電源開発株式会社
大間原子力発電所

意見聴取会指摘事項について
(地質関係)

平成16年7月
原子力発電安全審査課

図-1.2(1) Ts-1トレンチ地質展開図

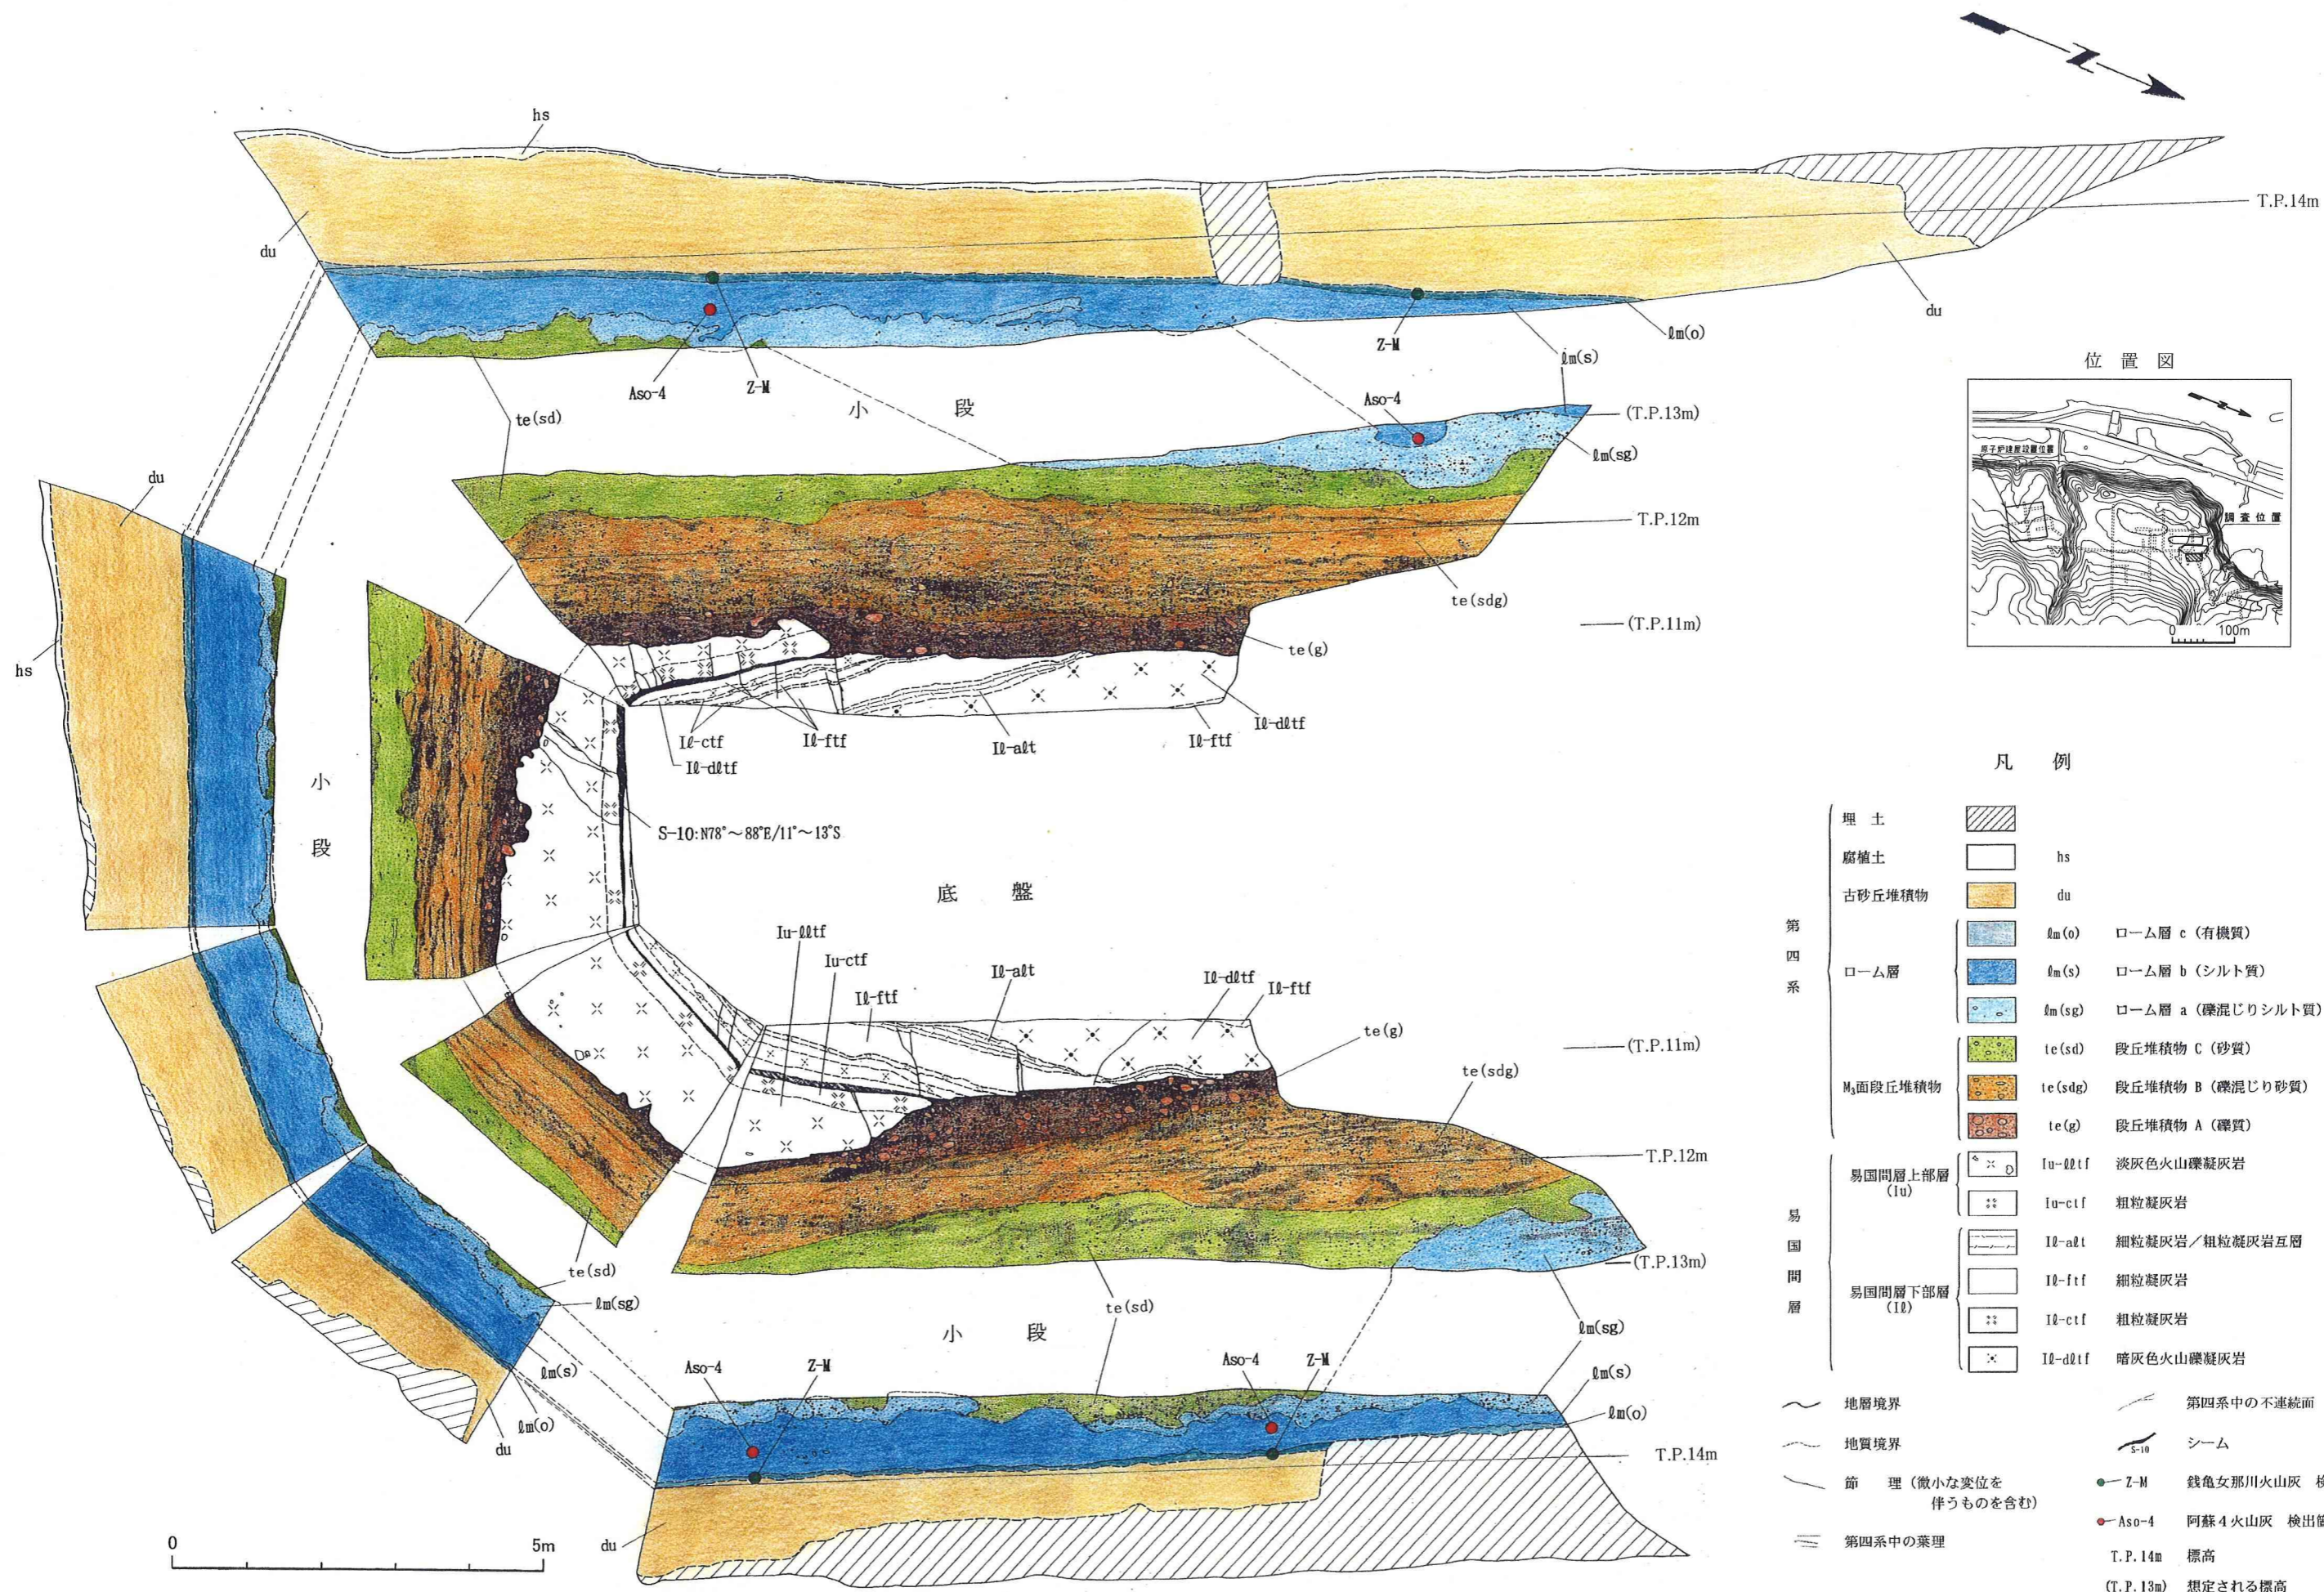
1) トレンチにおけるシーム S-10 の延長上のM₃面段丘堆積物中に認められる変状の成因について考察すること。また、東北日本等における類似の事例について説明すること。

Ts-1 では、図-1.2(1)～(2)に示すように、段丘堆積物A～C中のシームの延長線上に不明瞭な不連続面が認められ、その段丘堆積物の礫の配列に撓曲変形に似た堆積構造の乱れが認められる。さらに、段丘堆積物A～Cの上面は、シームの延長線上を境に上盤側が下盤側に比べて西側と東側の壁の平均で約 35cm～約 45cm 高くなっているが、段丘堆積物A～Cの境界における高低差は、ほぼ一定しており、累積的变化は認められない。また、ローム層 a～c 中には不連続面は認められず、特にローム

図-1.3(1) Ts-2トレンチ地質展開図
1-15

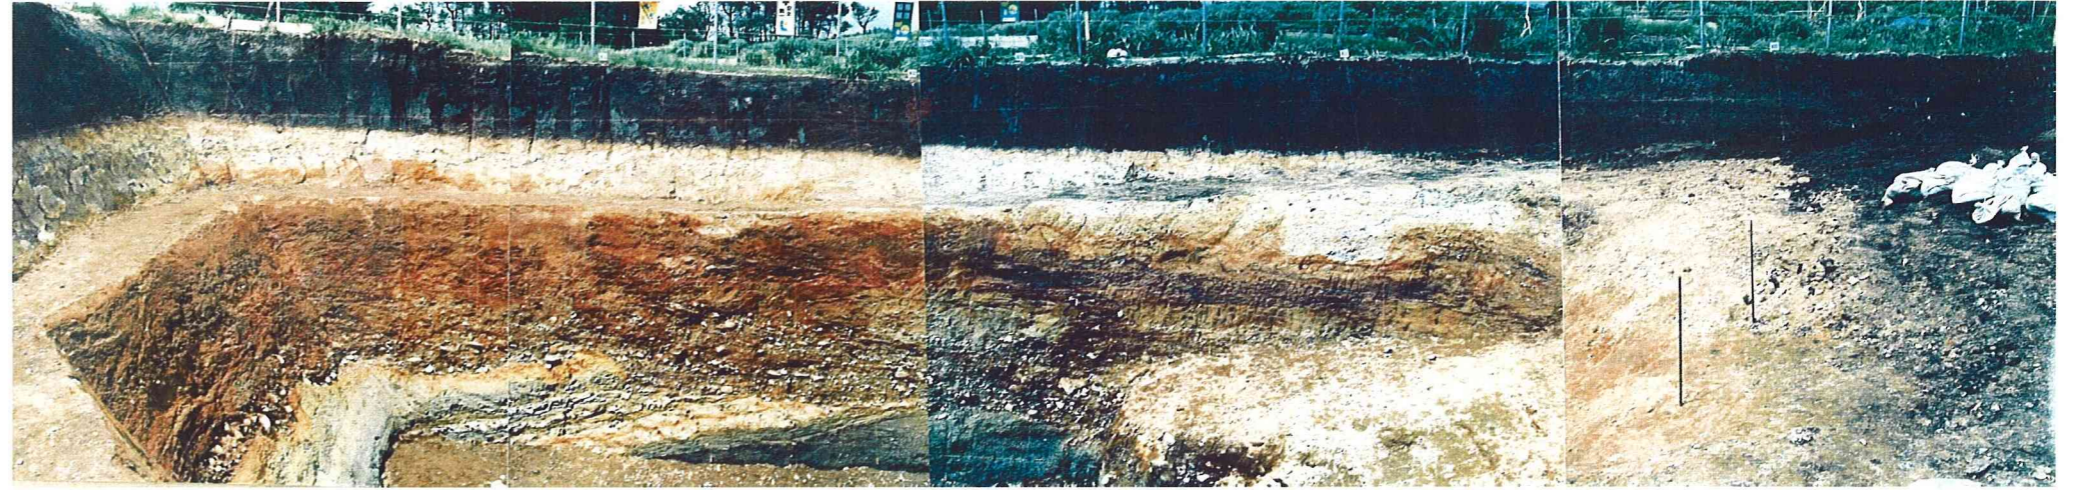
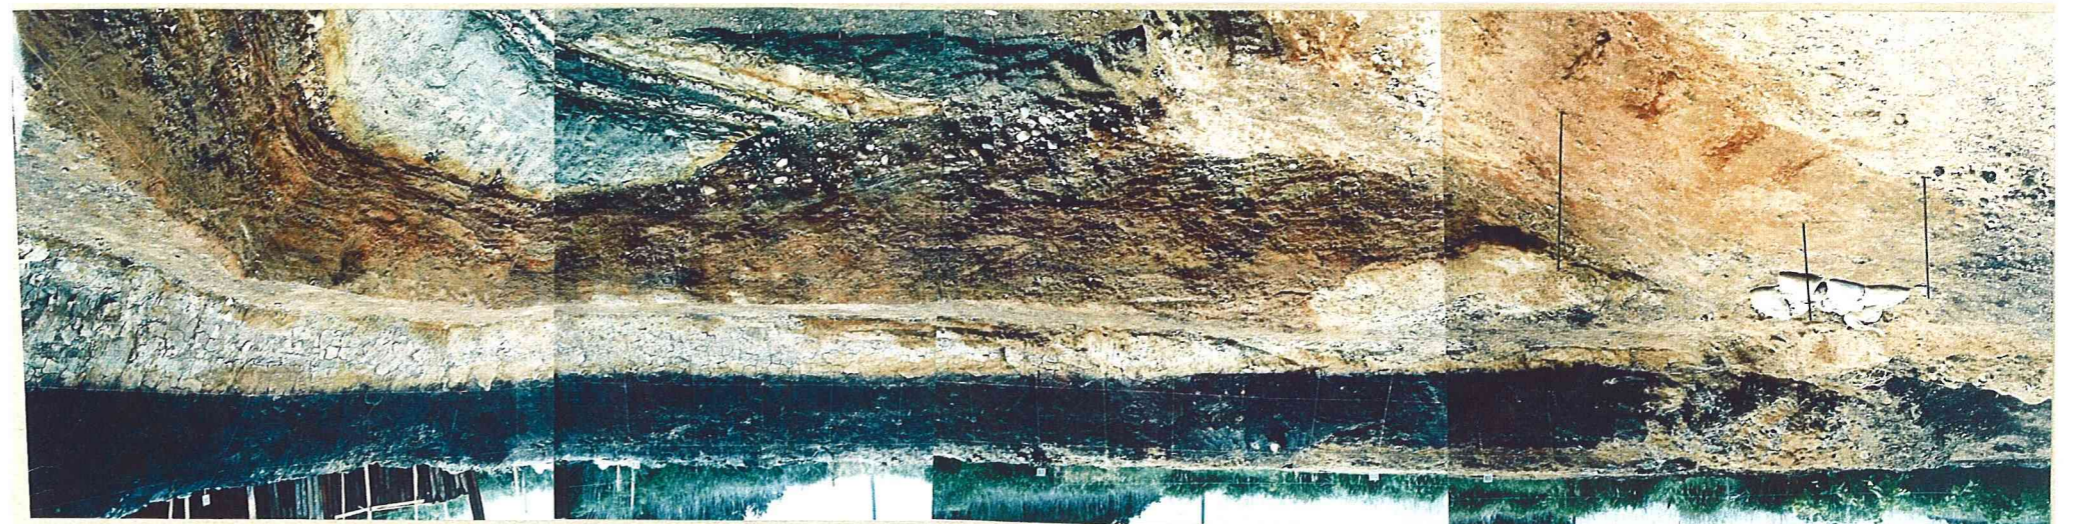
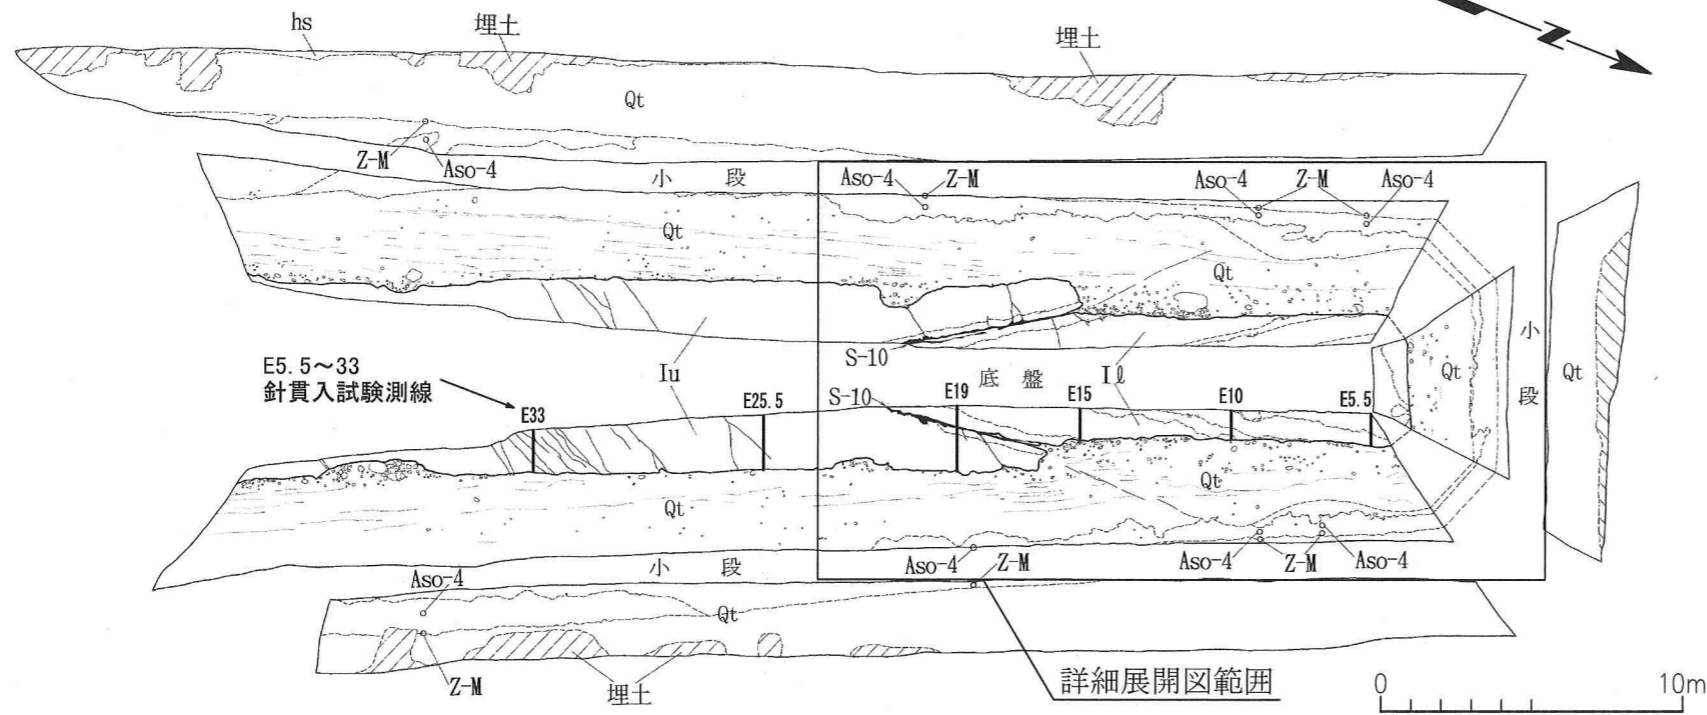
一方, Ts-2 では図-1.3(1)～(2)に示すように, 段丘堆積物及びローム層ともに, シームの延長線上の不連続面, 堆積構造の乱れ及び段丘堆積物上面の高低差は認められない。
